INFORMATIONSVORLAGE

IV-0006/2023
öffentlich

Zustandsfeststellung Lärmschutzwand Ebendorf

Zustandsfeststellung Lärmschutzwand Ebendorf

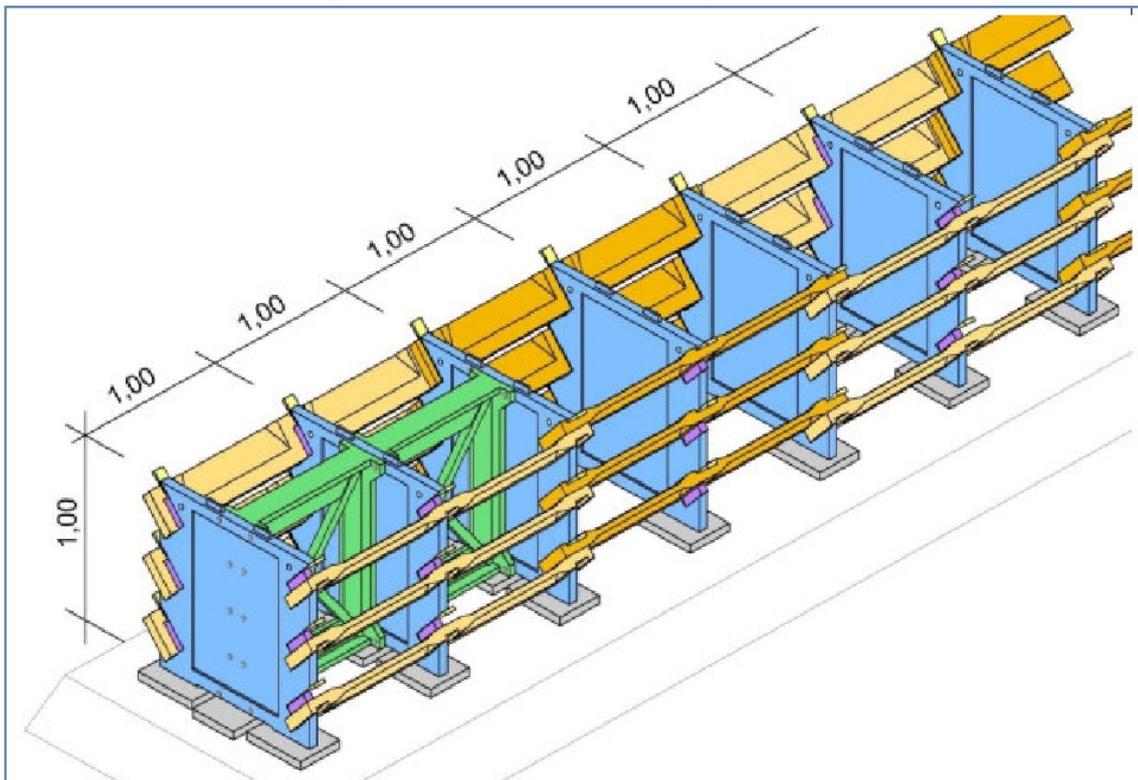
Am nördlichen Wandbereich im Wandknick wurde eine vorsorgliche Absperrung mit Baustellenzäunen vorgenommen. In dem äußeren Bereich der Abwinklung sind mehrere, genauer die 5 obersten, Pflanzbretter so stark verschoben, dass sie aus ihrem ursprünglichen Auflager herausgerutscht sind, sie drohen herunterzufallen. Nicht ganz so stark wie am Wandknick des nördlichen Teiles, sind auch am oberen Ende des Wandknicks

des südlichen Wandteiles bereits verschobene Pflanzbretter erkennbar. Am Ende des in den Erdwall einbindenden südlichen Wandteiles ist ein fehlendes Distanzstück zwischen Wandscheibe und Pflanzbrett festzustellen, dadurch ist die planmäßige Verzahnung an dieser Stelle örtlich nicht gegeben. Ansonsten sind an den Konstruktionsteilen der Pflanzenwand keine weiteren, nennenswerten Schäden festzustellen.

Die beiden Wandscheiben links und rechts der Abwinklung stellen in statischer Hinsicht, bezogen auf die Gesamtstabilität, jeweils ein „Wandende“ dar. Sie sind jeweils in die geraden Wandbereiche hinein verspannt. Der im Grundriss dreieckige Raum dazwischen ist lediglich aufgefüllt, da für den Lärmschutz erforderlich, ist aber für die Standsicherheit nicht erforderlich. Die in diesem Bereich vorhandenen Pflanzbretter aus Universalbohlen sind offenkundig für die geometrisch entstandene Eckform zugeschnitten worden, sie besitzen keine Nutvertiefungen wie die normalen Pflanzbretter.

Sie wurden lediglich lose auf die seitlichen Überstände der Pflanzbretter aus den sich anschließenden geraden Wandteilen aufgelegt. Dies widerspricht den Montagevorgaben, wonach solche Winkelausführung als „Sonderkonstruktion“ anzusehen ist.

Da die Erdauffüllung in dem dahinter liegenden, im Grundriss dreieckförmigen, Erdkörper schwierig zu verdichten ist, ist davon auszugehen, dass in diesem Bereich nachträgliche Setzungen stattgefunden haben, auch im Zusammenwirken mit Wind und Niederschlag. Die Erdauflast der einzelnen (zugeschnittenen) Pflanzbretter hat sich dabei verringert und demnach den nötigen Anpressdruck an den Auflagern auf den Wänden verloren. Formschluss durch die ansonsten genutzte Ausführung bestand bei diesen Bohlen/ Pflanzbrettern in den Eckbereichen nicht. Ganz grundsätzlich hätten diese (zugeschnittenen) Pflanzbretter verschraubt werden müssen.

Die losen Bohlen/Pflanzbretter können jederzeit herabfallen und Passanten verletzen, die vorsorglich vorgenommene Absperrung war demnach nötig und gerechtfertigt. Mit etwas Aufwand ließen sich diese Eckbereiche reparieren.

Hierzu müsste der in beiden Eckbereichen vorhandene Erdstoff, von oben nach unten, einschließlich der derzeit losen Bohlen, händisch herausgenommen werden und anschließend, von unten nach oben - in 1 m Höhenschritten - neuer Erdstoff fachgerecht eingebaut werden. Ob die derzeit vorhandenen Bohlen wiederverwendet werden können oder neue Bohlen beschafft und angepasst werden müssten, ist dann zu überprüfen, falls eine solche mögliche Reparatur nicht aus anderen Gründen ausgeschlossen wird. In jedem Falle sind die Bohlen dann mit Edelstahlschrauben und – winkeln an der angrenzenden Konstruktion kraftschlüssig zu verschrauben.
